**Avis sur le projet de parc éolien  
De la société « Parc éolien le la Vève »  
sur le territoire de la commune de Chéry (18)**

**Autorisation environnementale**

N°MRAe 2024-4577

Avis de la MRAe Centre-Val de Loire n°2024-4577 en date du 5 avril 2024

Carte 10 : le recul des éoliennes du projet de la Vève aux habitations les plus proches

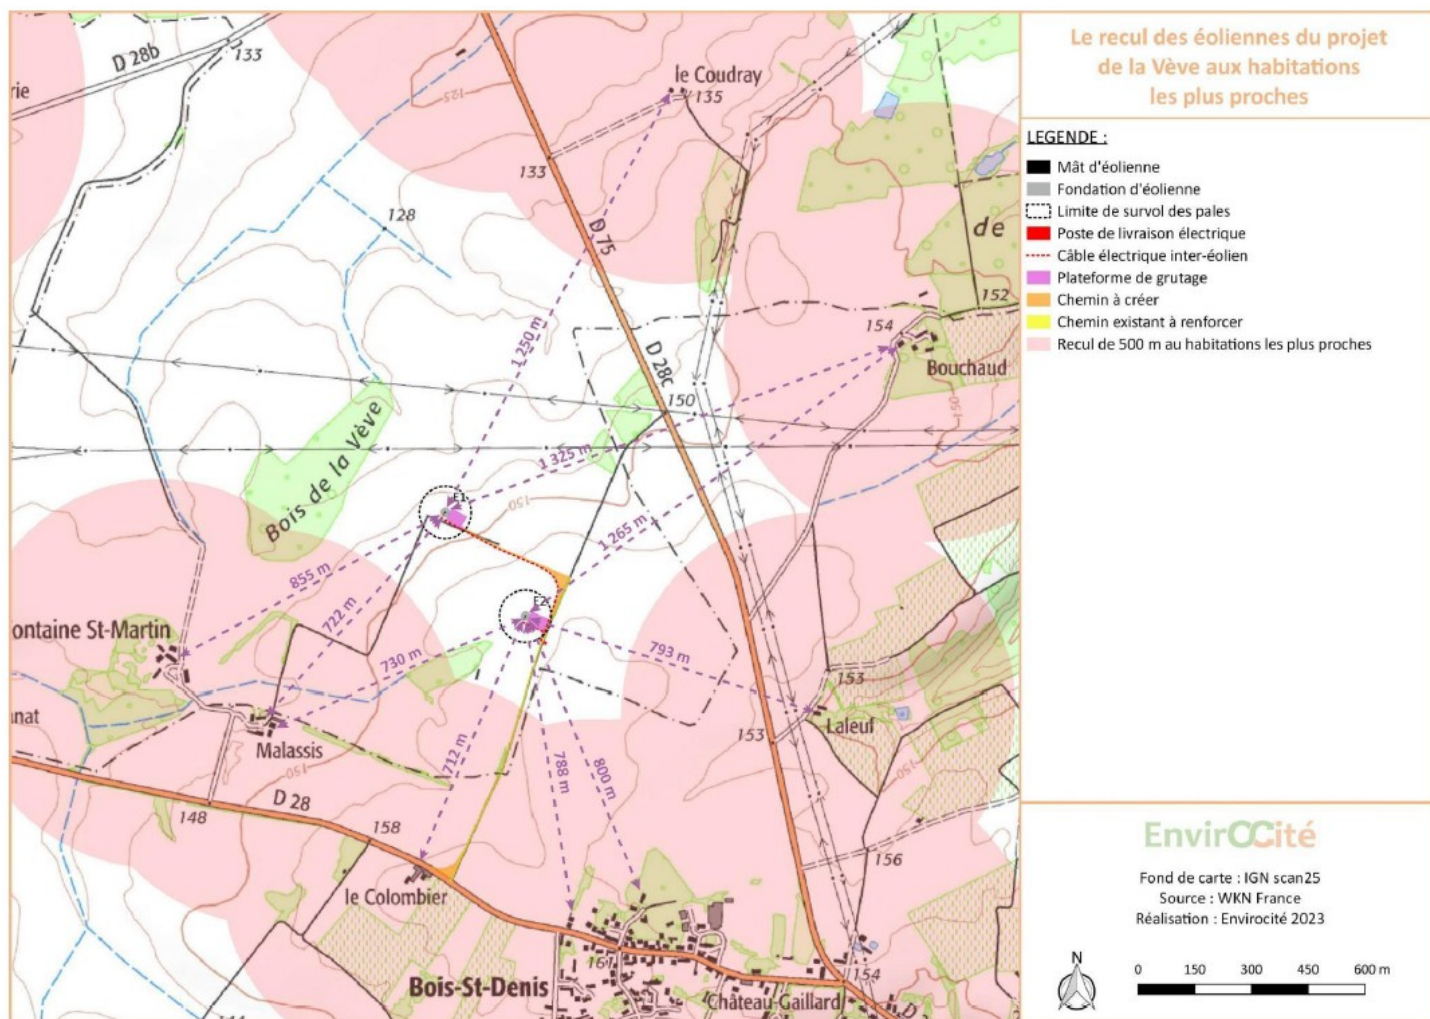
L'habitation la plus proche du projet est située au lieu-dit « le colombier » sur la commune de Reuilly à 712 m de l'implantation de l'éolienne E2.

*Contexte éolien et sensibilités associées (source : étude d'impact, page 275)*

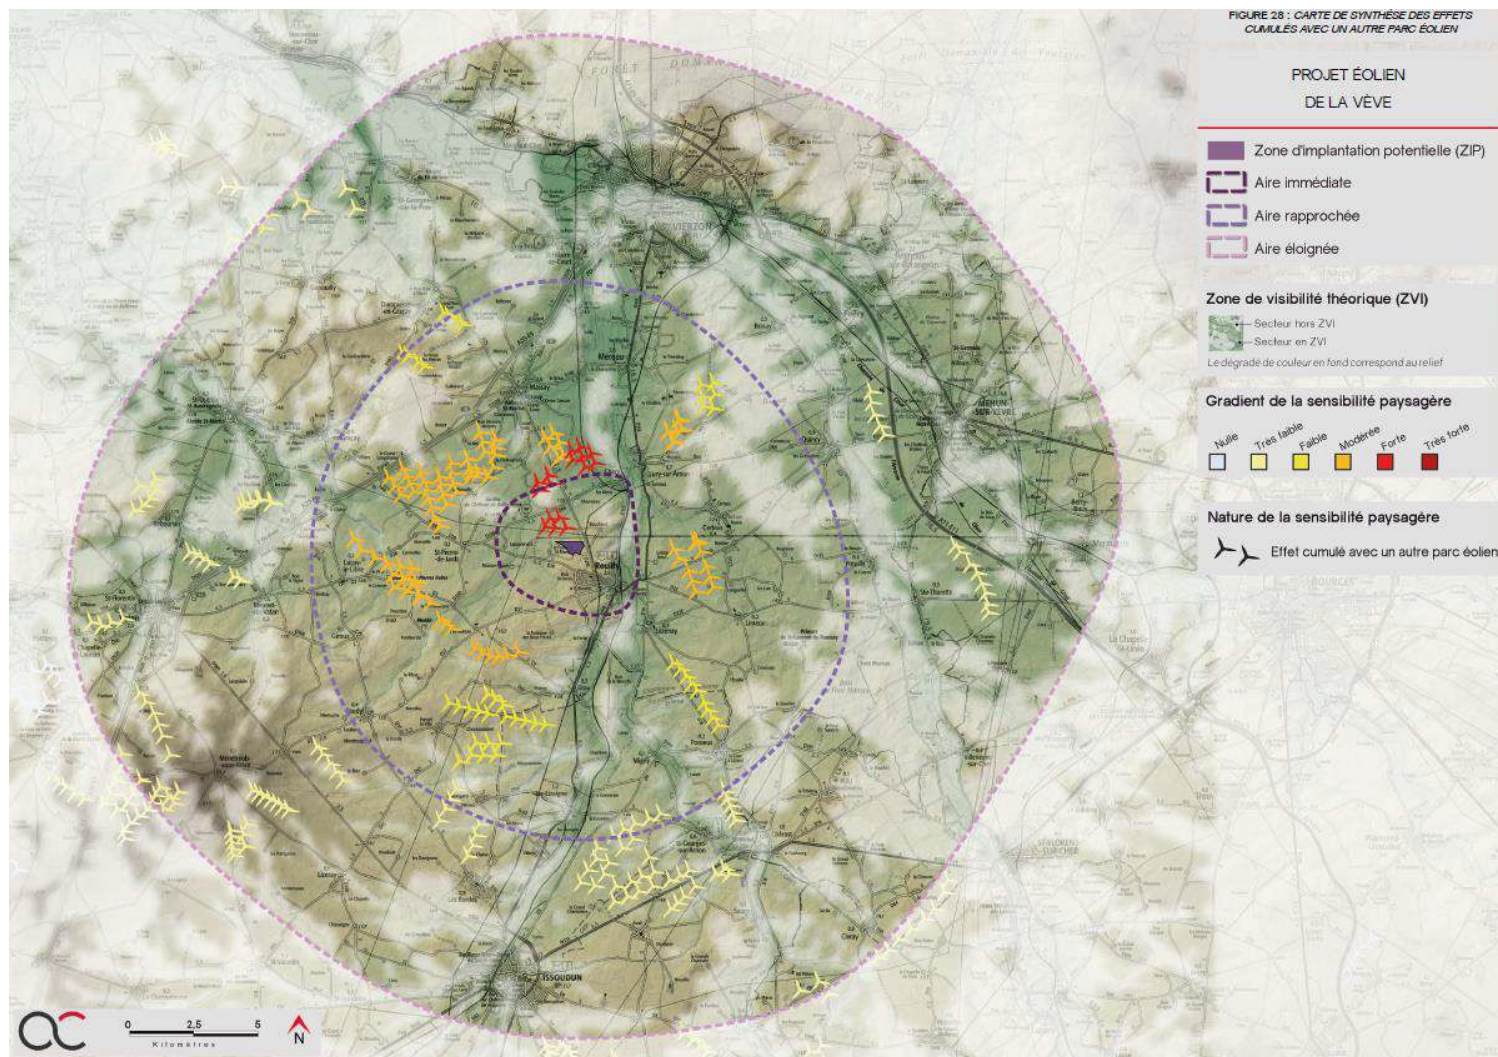
Au vu de ce contexte, une attention particulière doit être apportée aux effets cumulés potentiels des projets et du parc le plus proche de « Bornay 2 ».

L'autorité environnementale constate que plusieurs indices alertent sur l'impact visuel de la très forte occupation de la zone par des éoliennes et que ce constat n'a pas amené les porteurs de projet à reconsidérer la phase d'évitement.
